## 核燃料物質使用変更許可申請書の一部補正について

核原料物質、核燃料物質及び原子炉の規制に関する法律第55条第1項の規定に基づき、令和3年9月24日付け令03原機（速材）005をもって申請した大洗研究所（南地区）の核燃料物質使用変更許可申請書を別紙のとおり一部補正いたします。

## 核燃料物質使用変更許可申請書の一部補正

図3 各設備の配置及び写真 (地階)

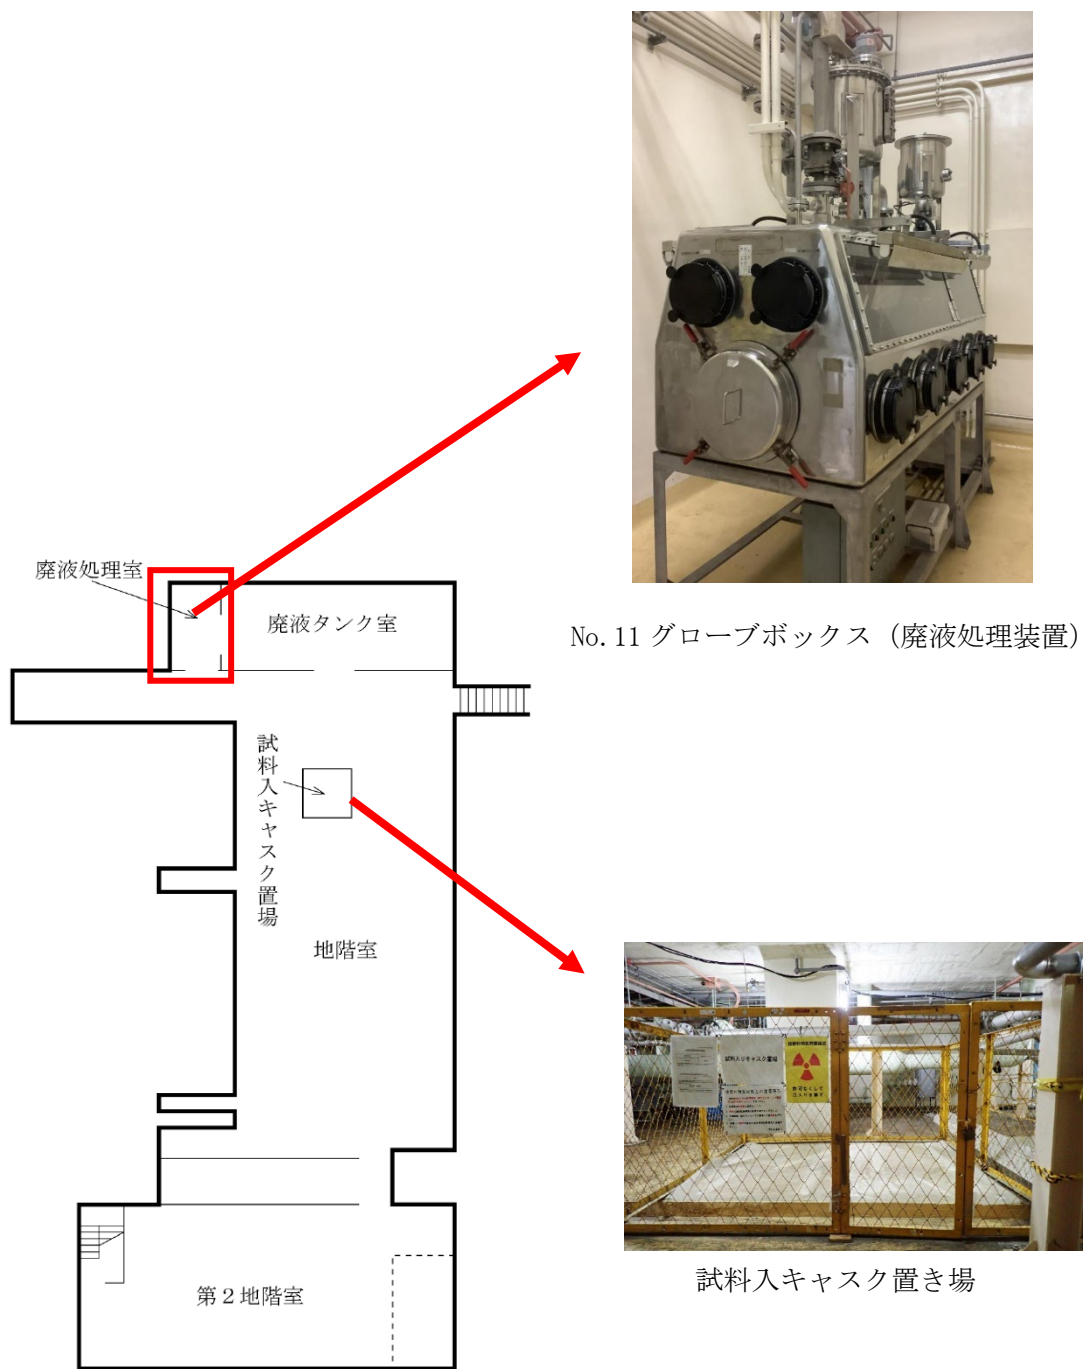
- ⑨ No.11 グローブボックス及び廃液処理装置は、放射性廃液の処理を行うために許可を受けた設備である。今後使用する予定がないことから、撤去を行う。  
No.11 グローブボックスの配置及び写真を図3に示す。
- ⑩ 試料入りキャスク置場は、核燃料物質を収納したキャスク等を保管するために、貯蔵施設として設定されている。今後使用する予定がないことから、当該エリアの用途を地階室に変更する。  
試料入りキャスク置場の配置及び写真を図3に示す。

図 4 各設備の配置及び写真 (廃液)

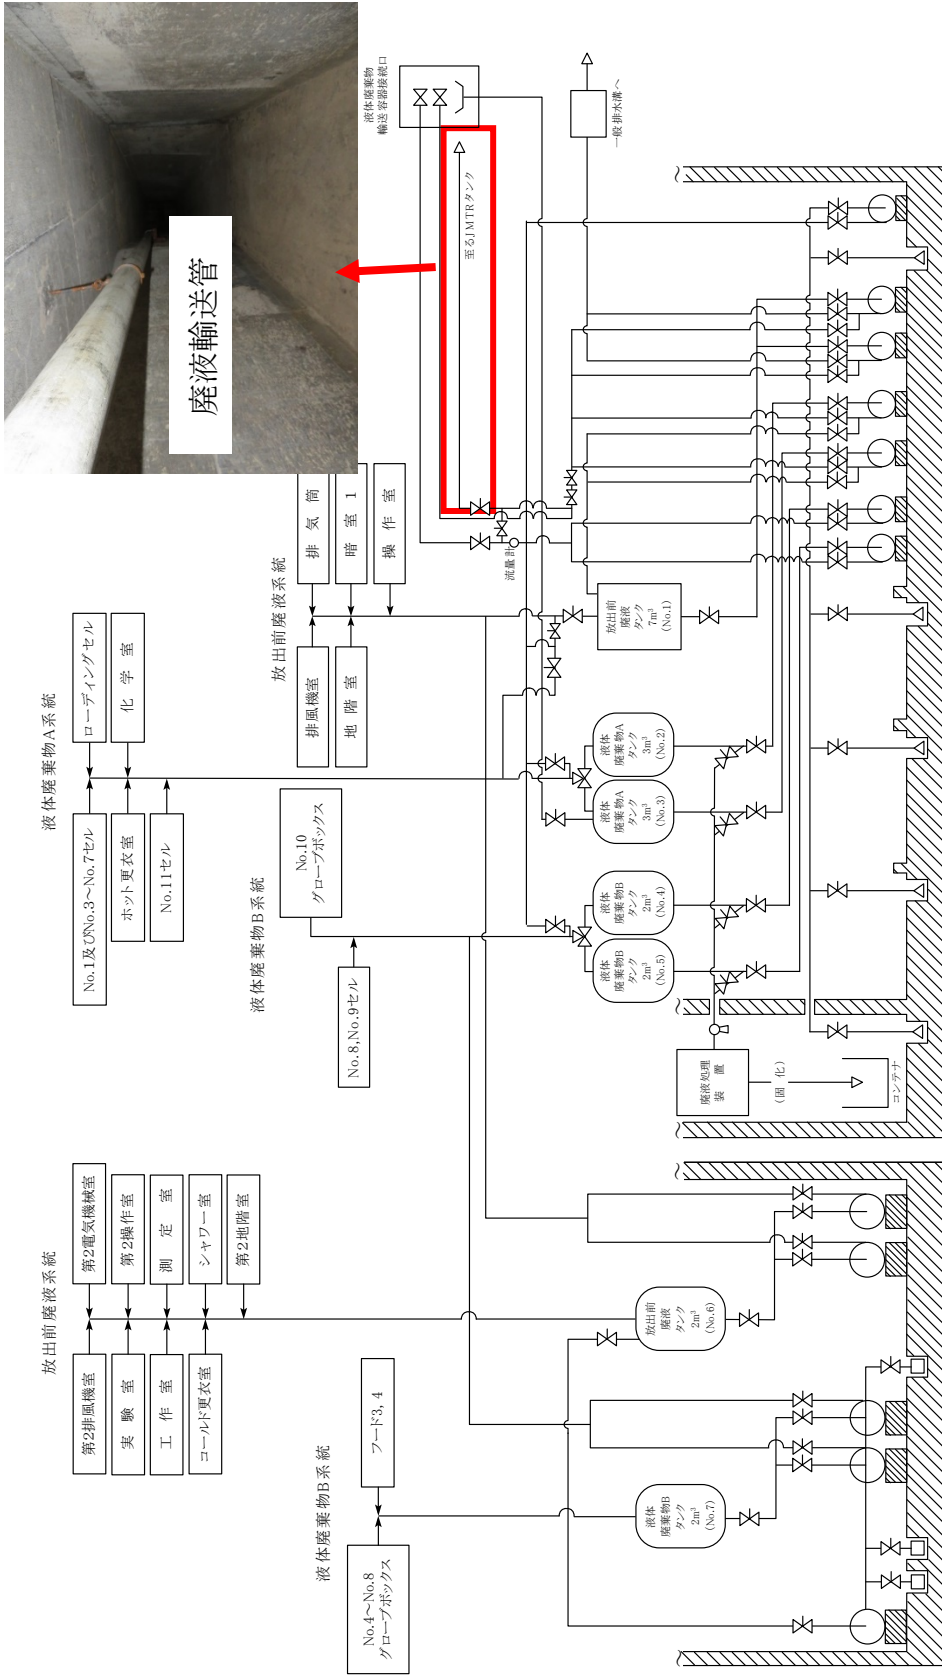
- ⑪ 廃液輸送管は、放射性液体廃棄物を他施設へ移送するために、許可を受けた設備である。今後使用する予定がないことから、撤去を行う。  
廃液輸送管の配置及び写真を図4に示す。

図9-5 放射性廃液配管系統図

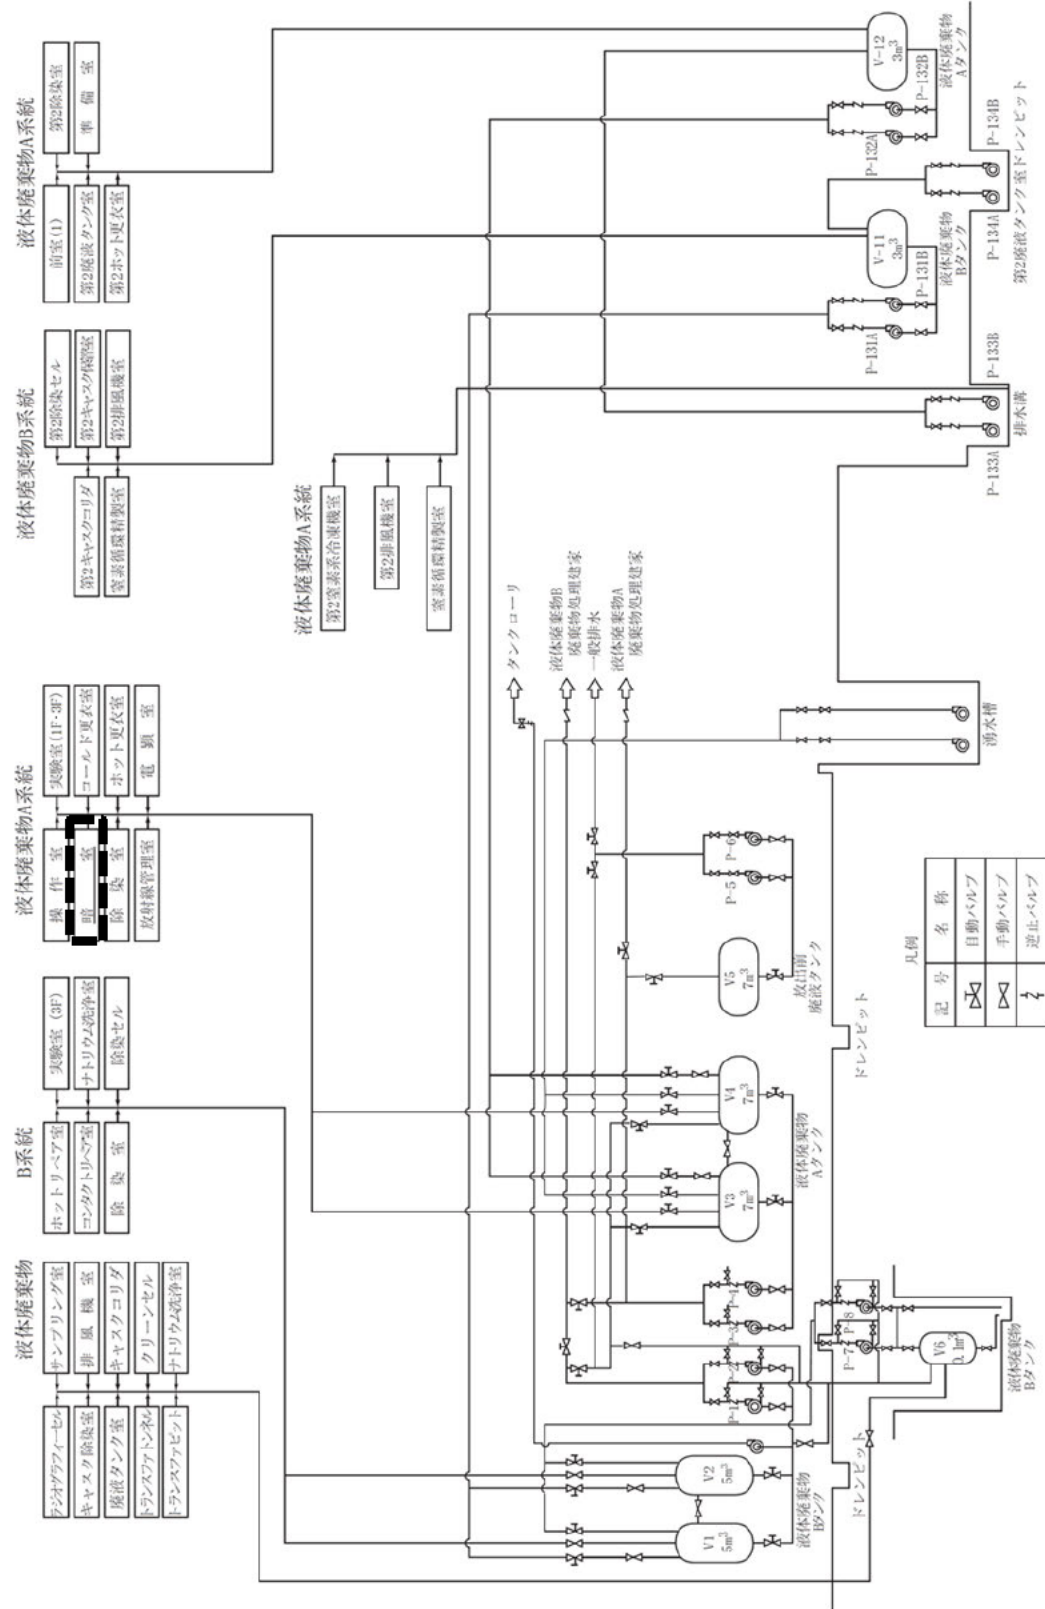
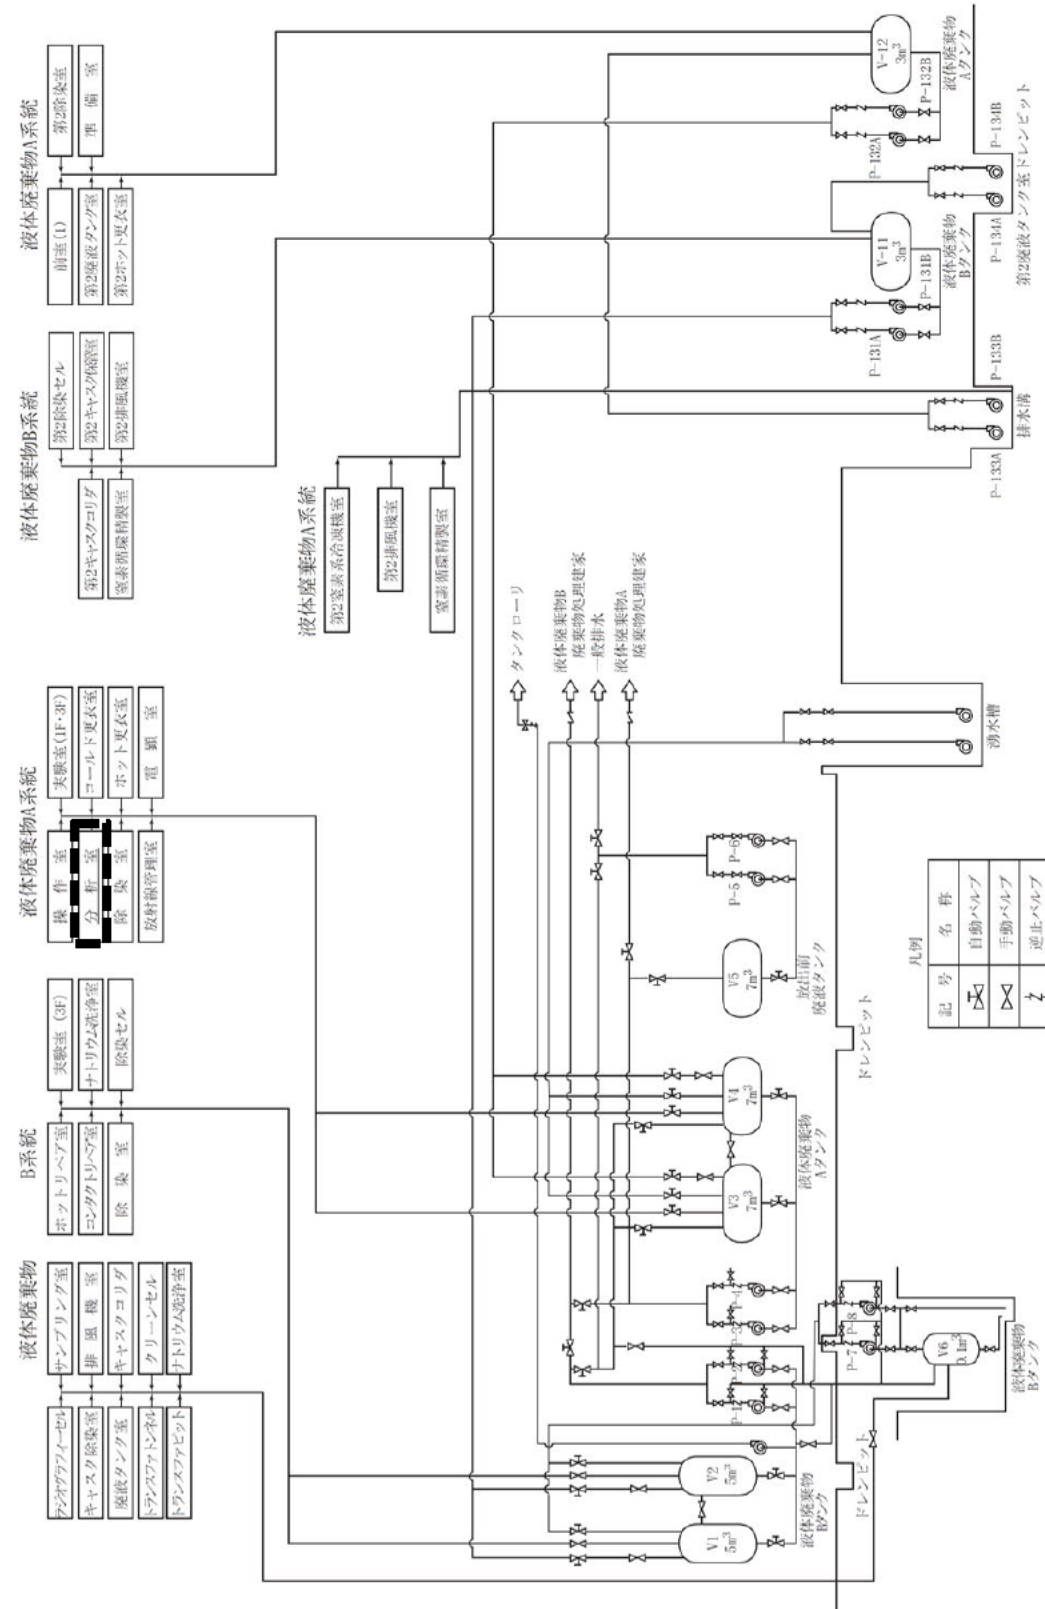
・分析装置の設置に伴う部屋名称の変更

図-8 1F燃料デブリ分析の作業内容及び安全対策 (AGF)  
表2-1 セル又はグローブボックス以外の施設内移動

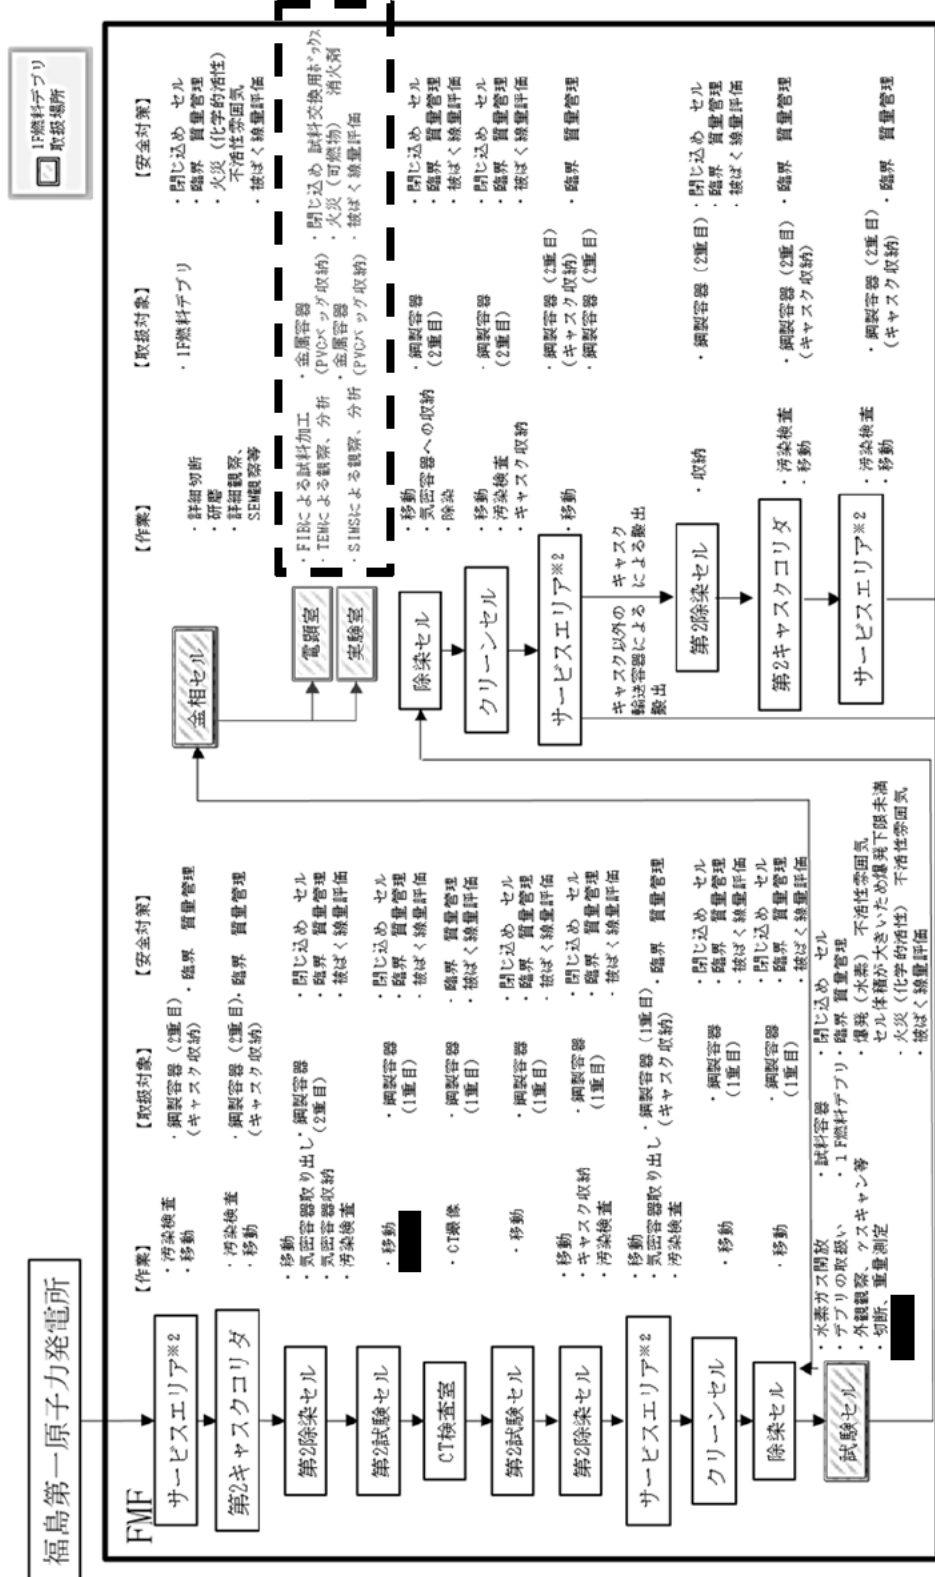
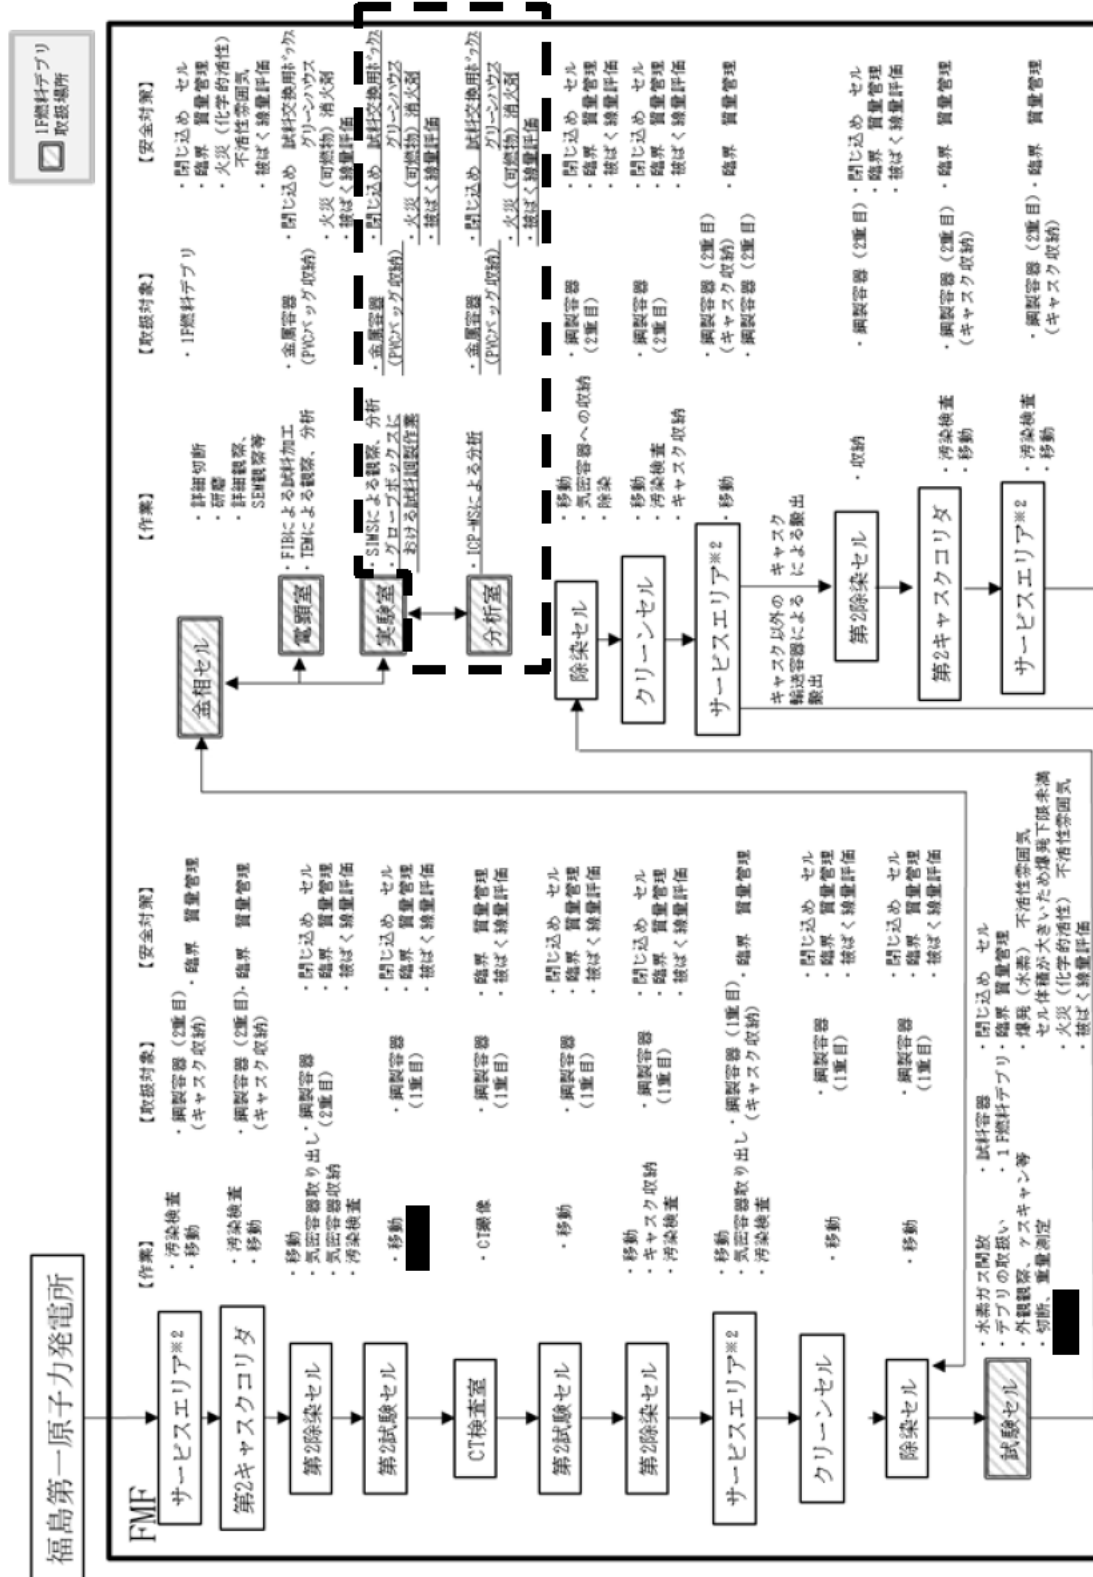
変更前	変更後	変更理由
<p>4. 1F燃料デブリ分析の安全対策 (省略)</p> <p>4.1 燃料組成が不明である1F 燃料デブリの取扱いに係る安全対策 (省略)</p> <p>4.2 化学的活性を持つ1F 燃料デブリの取扱いに係る安全対策</p> <p>1F燃料デブリに含まれる物質には、「大洗研究所（南地区）施設編 照射燃料試験施設（施設番号1）別添2及び照射燃料集合体試験施設（施設番号5）別添1」に記載の核燃料物質の種類に示すとおり、金属、酸化セラミック及びケイ酸塩が想定され、空気中の酸素と反応する可能性があるのは金属である。1Fで使用されていた金属は、主に鉄、クロム、ニッケル及びジルコニウムから構成されたものであり、これらの元素は、形状が粉体のときに常温で酸素と反応する可能性がある。そのため、1F 燃料デブリを切断する場合、切断により粉体が発生することで火災に至るおそれがある。</p> <p>FMFにおいて、1F燃料デブリを鋼製容器（1重目）から取り出し、取り扱うのは試験セル及び金相セルである。試験セル及び金相セルは不活性雰囲気のため火災に至ることはない。不活性ガス雰囲気以外で取り扱う場合は、気密容器に収納した状態で取り扱う。</p> <p>電顕室及び実験室において、使用する1F燃料デブリは極少量であるが、化学的活性である可能性を考慮し、酸素との反応に起因して発火した場合に備え、試料交換用ボックス内に粉末消火剤を備える。また、FIB、TEM及びSIMSは不燃性のステンレス鋼製、試料交換用ボックスは難燃性の樹脂製、グリーンハウスは金属製の枠組み及び難燃性の樹脂製シートから構成されている。さらに、電顕室及び実験室における試料交換・加工・観察・分析作業及びこれらの付帯作業において、火気の使用はない。</p> <p>AGFにおいて、セル内での切断において発生する粉体の1F 燃料デブリは少量であるが、化学的活性である可能性を考慮し、ガラスや金属等の不燃又は難燃性材料製の容器内で取扱い、万一酸素との反応に起因して発火したとしても延焼を防ぐような対策を行う。</p> <p>4.3 容器開封時の水素爆発に係る安全対策 (省略)</p> <p>4.4 安定化处理（酸化処理） (省略)</p> <p>4.5 施設間輸送 (省略)</p>	<p>4. 1F燃料デブリ分析の安全対策 (変更なし)</p> <p>4.1 燃料組成が不明である1F 燃料デブリの取扱いに係る安全対策 (変更なし)</p> <p>4.2 化学的活性を持つ1F 燃料デブリの取扱いに係る安全対策</p> <p>1F燃料デブリに含まれる物質には、「大洗研究所（南地区）施設編 照射燃料試験施設（施設番号1）別添2及び照射燃料集合体試験施設（施設番号5）別添1」に記載の核燃料物質の種類に示すとおり、金属、酸化セラミック及びケイ酸塩が想定され、空気中の酸素と反応する可能性があるのは金属である。1Fで使用されていた金属は、主に鉄、クロム、ニッケル及びジルコニウムから構成されたものであり、これらの元素は、形状が粉体のときに常温で酸素と反応する可能性がある。そのため、1F 燃料デブリを切断する場合、切断により粉体が発生することで火災に至るおそれがある。</p> <p>FMFにおいて、1F燃料デブリを鋼製容器（1重目）から取り出し、取り扱うのは試験セル及び金相セルである。試験セル及び金相セルは不活性雰囲気のため火災に至ることはない。不活性ガス雰囲気以外で取り扱う場合は、気密容器に収納した状態で取り扱う。</p> <p>電顕室、<u>実験室（実験室グローブボックスを除く）</u>及び分析室において、使用する1F燃料デブリは極少量であるが、化学的活性である可能性を考慮し、酸素との反応に起因して発火した場合に備え、試料交換用ボックス内に粉末消火剤を備える。また、FIB、TEM、SIMS及びICP-MSは不燃性のステンレス鋼等製、試料交換用ボックスは難燃性の樹脂等製、グリーンハウスは金属製の枠組み及び難燃性の樹脂製シート等から構成されている。さらに、電顕室、<u>実験室（実験室グローブボックスを除く）</u>及び分析室における試料交換・加工・観察・分析作業及びこれらの付帯作業において、火気の使用はない。</p> <p><u>実験室グローブボックスは、ステンレス鋼等であり、窓、フィルタ、グローブポート等も難燃性材料から構成されており、グローブが最も燃焼しやすい。したがって、火災防止のためにグローブボックス内は常によく整頓し、グローブボックス内への可燃性物質の持込みを最低限にし、さらに、それらの可燃性物質は金属製容器に入れる措置を講ずる。試料調製においては溶液を加熱するため、加熱作業中は人による常時監視及び万一の火災に備えた消火剤の配置を行う。以上のような対策にもかかわらず、グローブボックス内で火災が発生した場合は、グローブボックス内に配置されている粉末消火剤にて消火する。</u></p> <p>AGFにおいて、セル内での切断において発生する粉体の1F 燃料デブリは少量であるが、化学的活性である可能性を考慮し、ガラスや金属等の不燃又は難燃性材料製の容器内で取扱い、万一酸素との反応に起因して発火したとしても延焼を防ぐような対策を行う。</p> <p>4.3 容器開封時の水素爆発に係る安全対策 (変更なし)</p> <p>4.4 安定化处理（酸化処理） (変更なし)</p> <p>4.5 施設間輸送 (変更なし)</p>	<p>・グローブボックス及び分析装置の設置に伴う安全対策（火災）の追加（以下、同じ。）</p>
